Q	1	6	Soranatappi	LN 17214.5 (RO 653)	φ 12		
A	Osa	Kpl	Nimitys	Aine	Mitat	Malli	Muoto
	Työ N:o		Paino	Päiväys	Nimi	Suhde	
	Vaim.	Kpl	Piirt.	1979-02-22	M.H. Peltola	1:1	
	Lah. teht.		Tark.				
	Tilaaaja	Kg	Hyv.	79-02-27	MH		
	Nimitys			Piir. N:o		4-20E-59-100-3	
	EIRI Lähti - Finland			Korkeusperäsimen soranatappi		Luett. N:o	
	Liittyy piir.			Korvaa		Korvattu

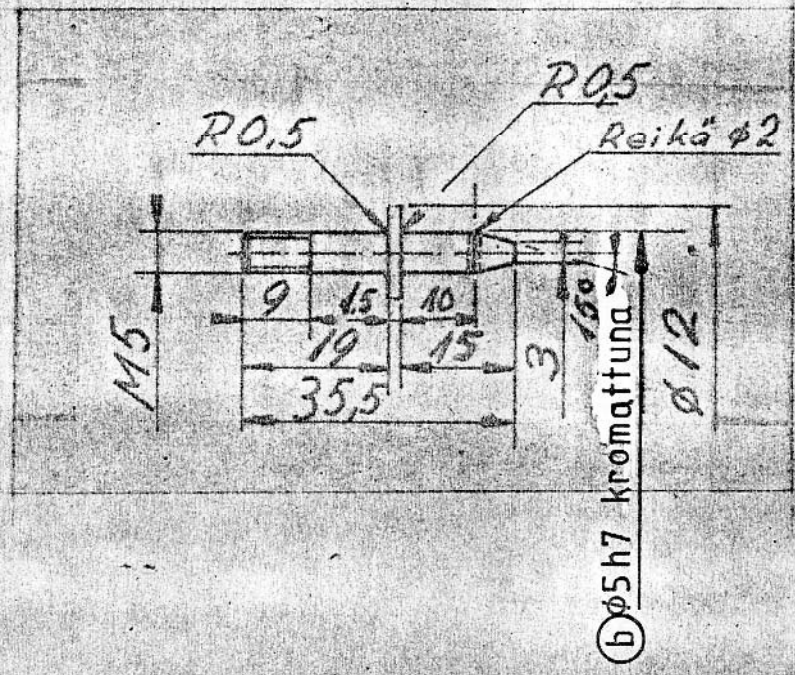
4	3	2	1
Päiväys	Muutt	Hyv.	Muutos
25.07.80	J.U-R	MH	Tappien lukumäärä 20221 alkaen
25.07.80	J.U-R	MH	Toleranssi kromattuna, reiällisien määrä 20291 alk.

2 reiällä (b)
4 ilman reikää

Kromataan
